Tableau de suivi des réponses à apporter au relevé des insuffisances - site GENERALI VIE HENIN BEAUMONT

AVIS DDTM

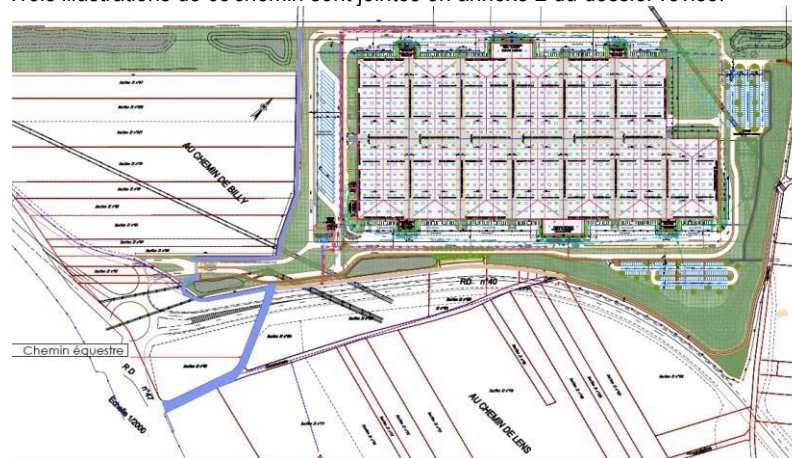
Répondre aux interrogations concernant le centre équestre (partie 2 : Prise en compte de l'activité et des exploitations agricoles).

Concernant le centre équestre, l'activité a été prise en compte et un chemin équestre sera réalisé en bordure Ouest du site.

Le plan ci-dessous permet de visualiser le chemin (en bleu) à l'Ouest du bâtiment.
